## Rapport de contrôle d'installations électriques à basse et à très basse tension

RÉF. 106/2026/62749/D01:1

DATE DU CONTRÔLE 08/04/2026 (13:00 - 13:50) AGENT VISITEUR Xavier Lepage  
 ADRESSE DU CONTRÔLE Laie du Goupil 10 - 1300 Wavre TYPE DE CONTRÔLE Visite de contrôle (6.5.)

Schéma(s) unifilaire(s) de l'installation

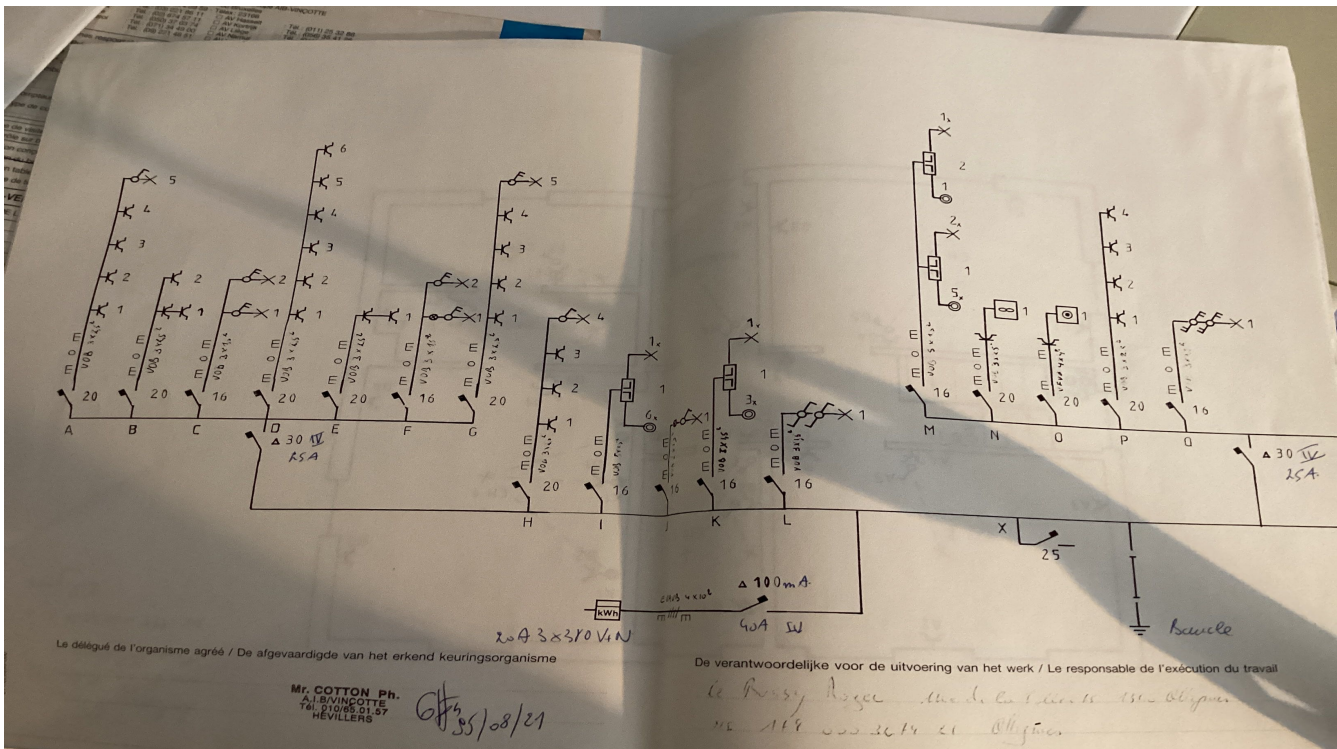
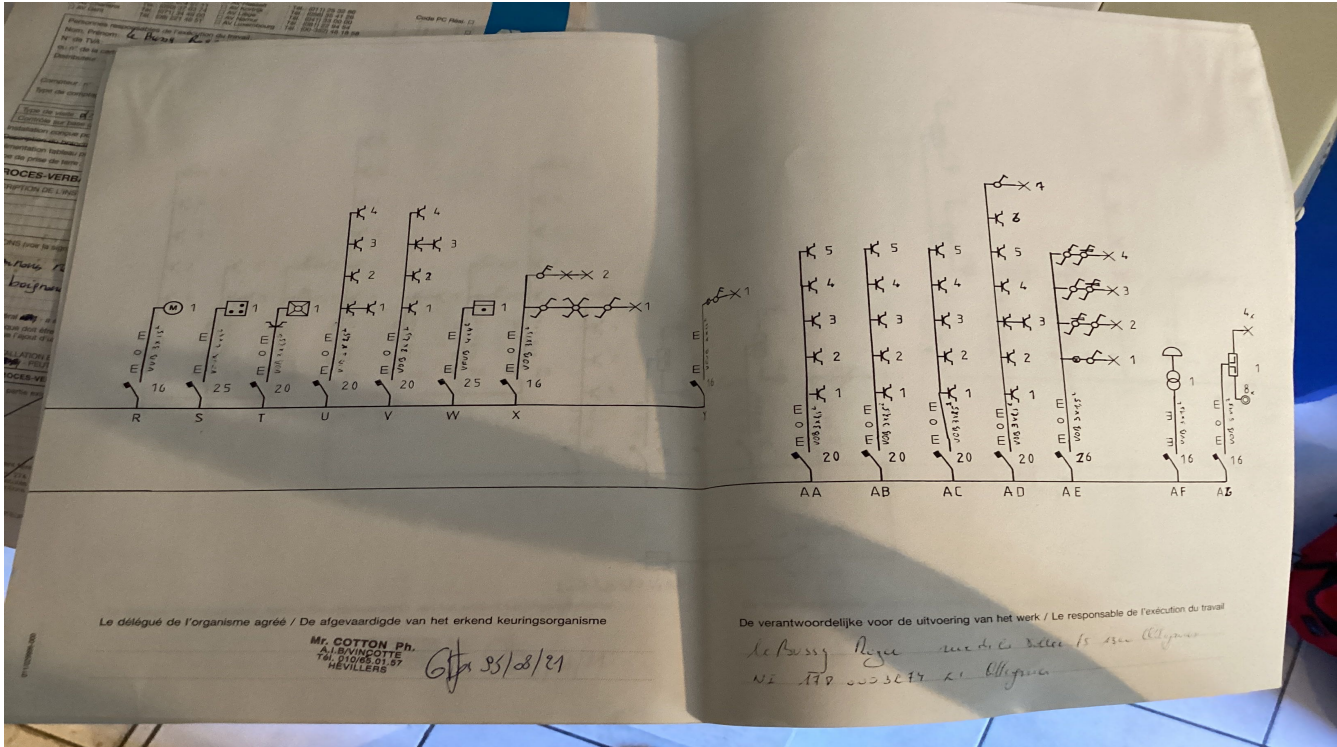
- Les schémas unifilaires et/ou plans de position ne sont pas présents. - 3.1.2.;6.4.6.;6.5.7.;9.1.2.
- Les schémas unifilaires et plans de position ne correspondent pas à la réalité. - 3.1.2.;6.4.6.;6.5.7.;9.1.2.

- Les schémas unifilaires et plans de position ne sont pas conformes. - 3.1.2.;6.4.6.;6.5.7.;9.1.2.
